DETERMINAZIONE DEL DIRIGENTE SERVIZIO VIA/VINCA 7 ottobre 2024, n. 534

[ID VIP 10563] - Parco eolico composto da 8 aerogeneratori, ciascuno di potenza pari a 6,0 MW, per una potenza complessiva pari a 48 MW, da realizzarsi in agro del Comune di Rignano Garganico (FG), in località "Coppa del Vento", con relative opere di connessione alla RTN ricadenti anche nei comuni di Foggia, San Severo (FG) e Lucera (FG).

Proponente: Ravano Wind S.r.l.

Relazione tecnica a supporto dell'istruttoria sul progetto
ID_VIP 10563

Fig. 1 - Ubicazione degli aerogeneratori rispetto alle aree sottoposte a tutela (PPTR)

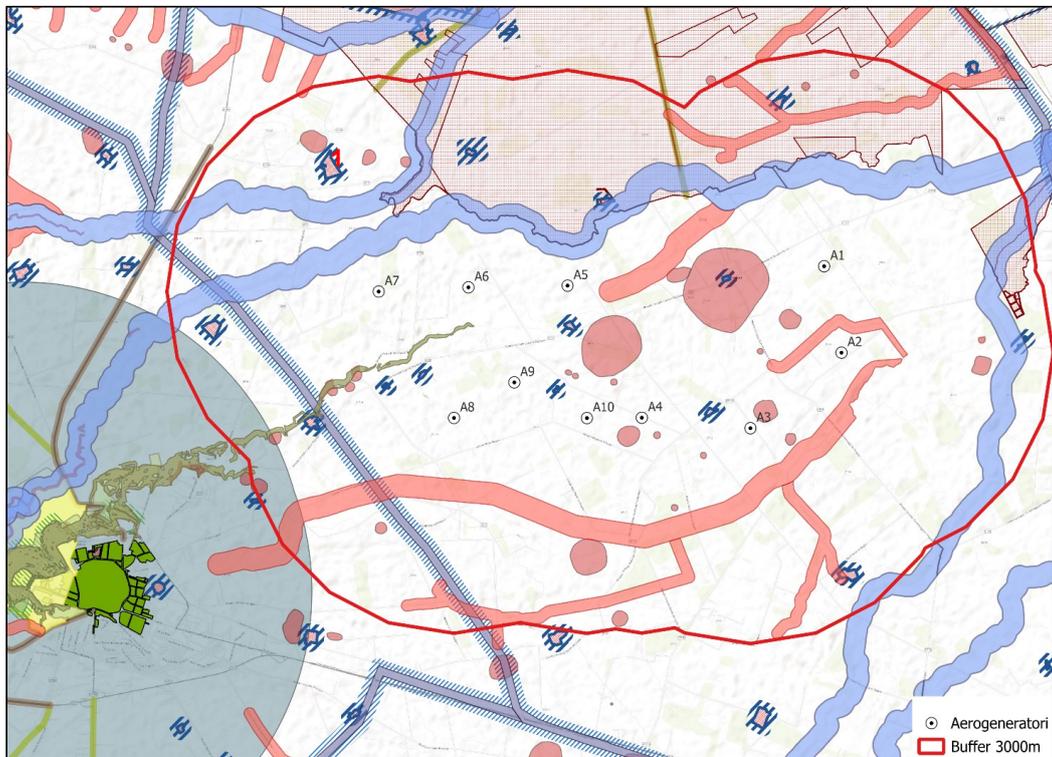
Più in generale appare piuttosto **problematico** il tema dell'inserimento dell'impianto nel paesaggio e sul territorio. Con riferimento all'elaborato grafico di fig. 1, si rilevano numerosissimi beni sottoposti a tutela da parte del PPTR e ricadenti a meno di 3 km dagli aerogeneratori, elencati in dettaglio in allegato 1 e qui di seguito riassunti:

- 3 Fiumi, torrenti, corsi d'acqua iscritti negli elenchi delle acque pubbliche
- Versanti (1)
- 22 Grotte
- 2 Inghiottitoi
- 5 Fiumi, torrenti, corsi d'acqua iscritti negli elenchi delle acque pubbliche
- 3 elementi di Reticolo idrografico di connessione della R.E.R.
- 2 Aree soggette a vincolo idrogeologico
- Boschi (15 occorrenze per boschi e macchie)
- Prati e pascoli naturali (12 occorrenze)
- Parchi e riserve: Parco Nazionale del Gargano
- 4 Siti di rilevanza naturalistica
- 38 Zone gravate da usi civici (validate)
- 2 Zone di interesse archeologico
- 28 segnalazioni architettoniche
- 5 aree appartenenti alla rete dei tratturi
- 1 aree a rischio archeologico
- 4 sub paesaggi UCP - Paesaggi rurali
- 1 Strade panoramiche
- 1 Coni visuali
- 2 Ambiti
- 2 Figure territoriali e paesaggistiche

L'impianto risulta ubicato in una zona ricchissima di elementi paesaggistici di rilievo, la cui presenza e numerosità inducono a particolare attenzione sull'opportunità dell'iniziativa.

Fig. 2 - Ubicazione dell'impianto rispetto alle aree non idonee ex RR 24/2010

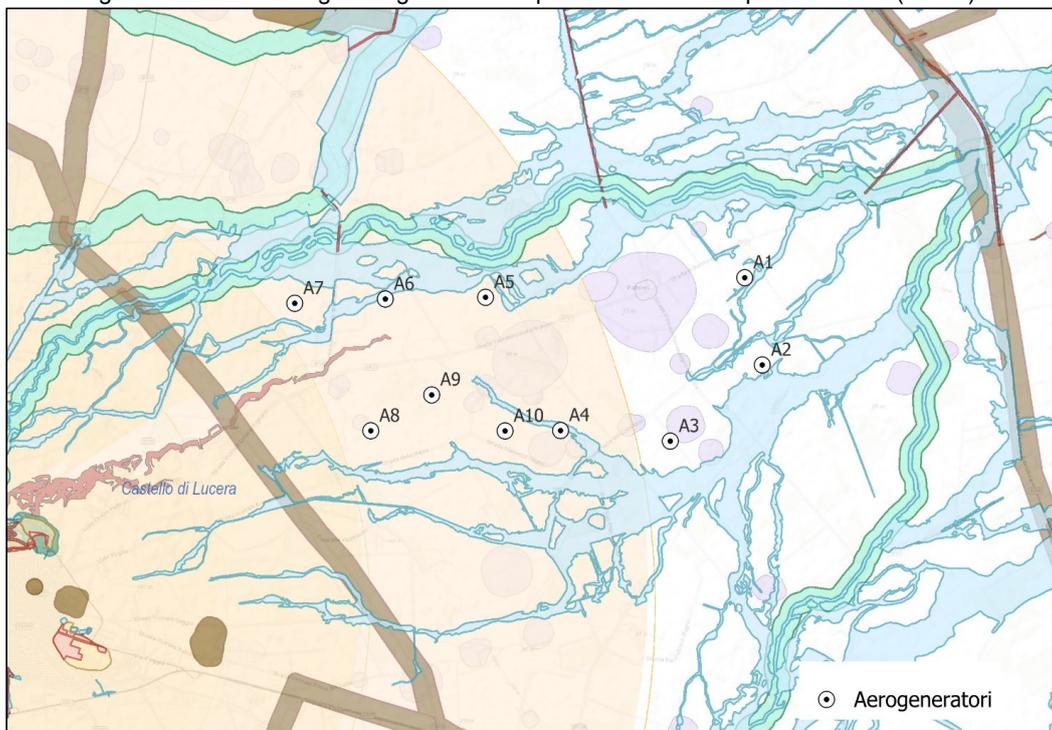
Come osservabile nella fig. 2, gli aerogeneratori **non ricadano** in area *non idonea* ai sensi del regolamento regionale n. 24 del 2010.
